**DRUSKININKŲ SAVIVALDYBĖS ADMINISTRACIJA
VIEŠOJO PIRKIMO KOMISIJA**

**DĖL PIRKIMO DOKUMENTŲ PAAIŠKINIMO IR PASIŪLYMŲ PATEIKIMO
TERMINO PRATĖSIMO (PIRKIMO NUMERIS 1037653)**

1. Vadovaujantis Lietuvos Respublikos viešųjų pirkimų įstatymo 36 straipsnio 5 dalimi, (toliau - VPĮ), Kitos paskirties inžinerinio statinio (skvero) M. K. Čiurlionio g. 80, Druskininkuose, statybos darbų pirkimo (toliau – Pirkimas) bendrųjų pirkimo sąlygų (toliau – bendrosios pirkimo sąlygos) 5.2 punktu, Perkančioji organizacija, atsižvelgdama į suinteresuoto tiekėjo paklausimą, teikia pirkimo sąlygų paaiškinimą:

4.2 Betoninių trinkelėlių danga

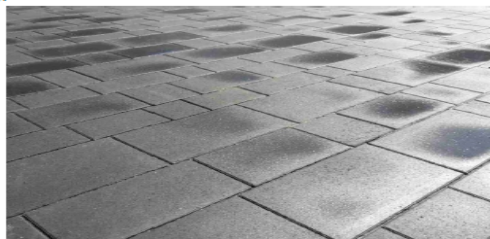
Tiekėjo klausimas. Prašome patikslinti naudojamą sąvoką "Dekoratyvinių trinkelėlių danga" - ar tai betono trinkelės ar klinkerinės.

Atsakymas. Informacija apie „Dekoratyvinių trinkelėlių dangą“ yra pateikta Techniniame projekte (2.190918-TP-SP_20210225), sklypo plano dalyje, techninėje specifikacijoje:

Betoninės trinkelės turi tenkinti LST EN 1338:2003 keliamus reikalavimus.

Aikštei naudojama įvairaus formato betoninių trinkelėlių danga. Atsparumas slydimui (ASV) ≥ 70 .

Aplinkos tvarkymo betoninių gaminių klasė turi būti 25/30, betono atsparumo šalčiui markė F200. Trinkelėlių stipris tempimui turi būti $\geq 3,6$ MPa (bandant pagal LST 1551.1), vandens įgeriamumas iki 6%, dilumas – 0,70g/cm². Leidžiama dydžių paklaida yra ± 3 mm. Gaminiai turi būti sertifikuoti, su produkcijos pasais, nurodančiais techninius duomenis.
